第4回 千葉東沿岸海岸保全基本計画検討会

～前回(第3回)検討会での意見について～

令和6年12月19日(木)

前回(第3回・R6.9.17)検討会での意見と回答(今後の対応)

計算で求められた防護高と面的防護の組み合わせのイメージ

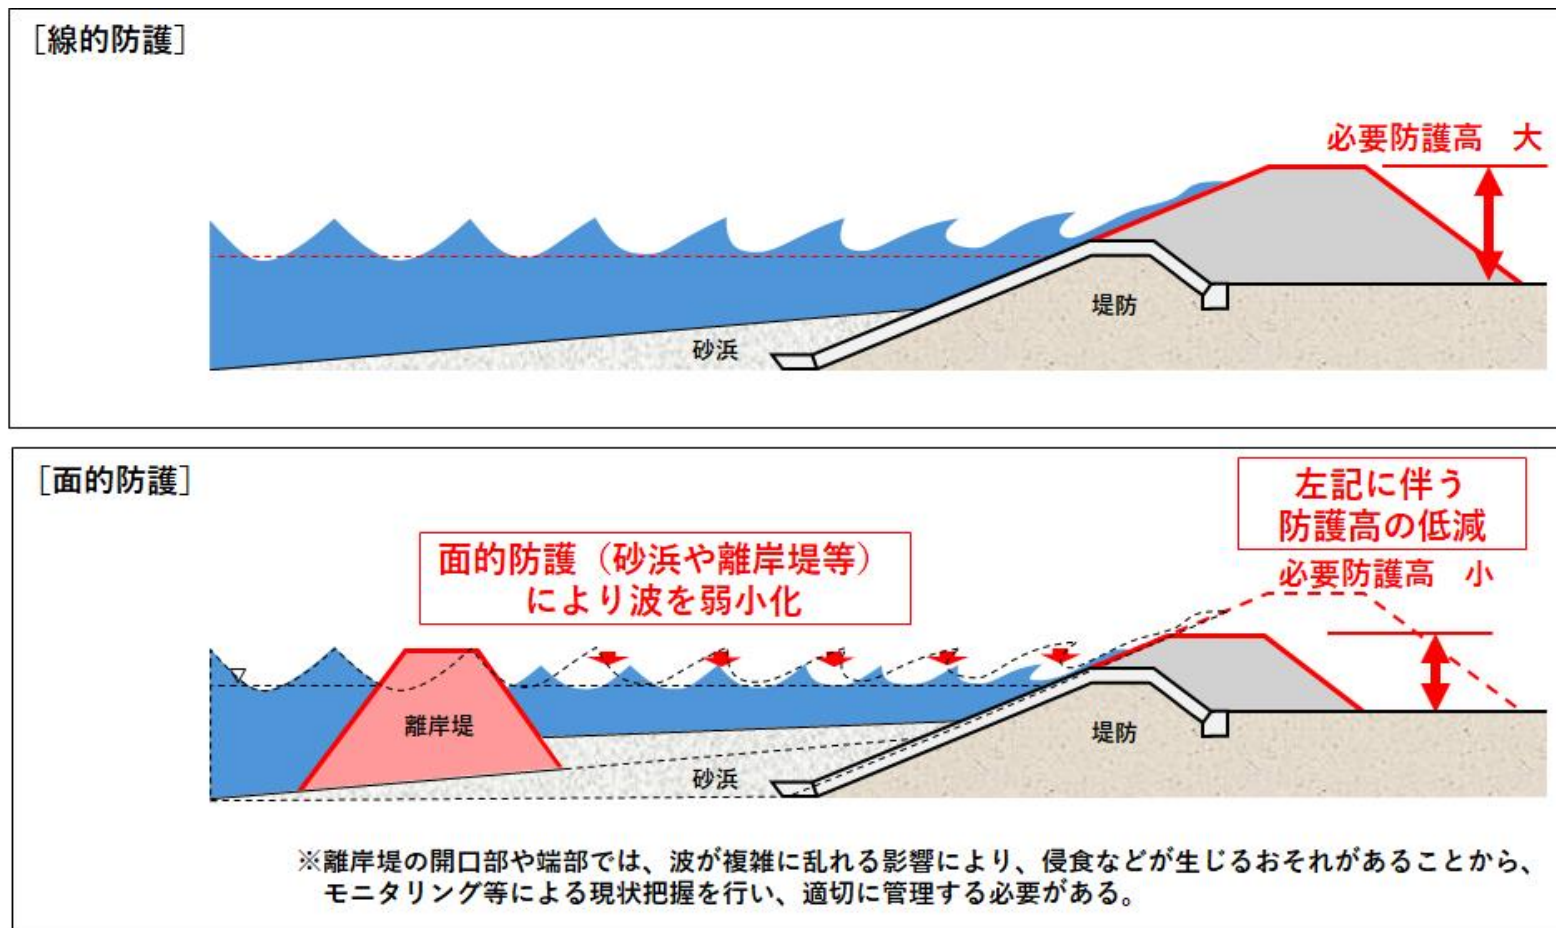
番号	項目	発言者	意見・質問	回答(会議時)	回答(今回)
4	高潮・波浪に対する防護高の算出・海岸保全施設等の目安高の範囲の示し方について	景観 F委員	高さが現行計画から高くなるということは、既に工事が終わっているところは、また更に高さをあげる工事をおこなうということか。観光事業者としては景観も重要視しており、すでに工事が終わったところも計画を見直して工事をし直すということを懸念している。	計画見直し後の高さで整備を行うことについては、海岸づくり会議などで地域の意見も聞いたうえで考えていく。	—
5	高潮・波浪に対する防護高の算出・海岸保全施設等の目安高の範囲の示し方について	景観、今後の海岸づくりの方針 A委員	高さが足りないから付け足すというのであれば用地買収して施設を全て作り変えることになる。そこに道路があると全く海が見えなくなるなど観光にも影響する。 事務局が回答したように一律にこの高さで整備すると決めつけるのではなく、多重防御の考え方などを取り入れることも出来る。 行政だけでなく地域も参画して決めていくなど手間はかかるが納得して進めていくというプロセスを経ないとうまくいかないということではないか。 決めたからそれをすぐにやってくださいというものではない。ただ、海岸管理者としては地域の生命財産を守るという本命があるため、その中でうまく答えを導き出すということ。		施設の整備にあたっては、堤防等による防護だけでなく、砂浜等による面的防護など、様々な方策があることを市町村や住民に丁寧に説明していく。 また、計画書に記載する。 (P6, 7参照)

- ・個々の施設整備の段階で現地状況に適した整備を進めていく
- ・複数の施設による面的防護により防護高の低減も考えられる
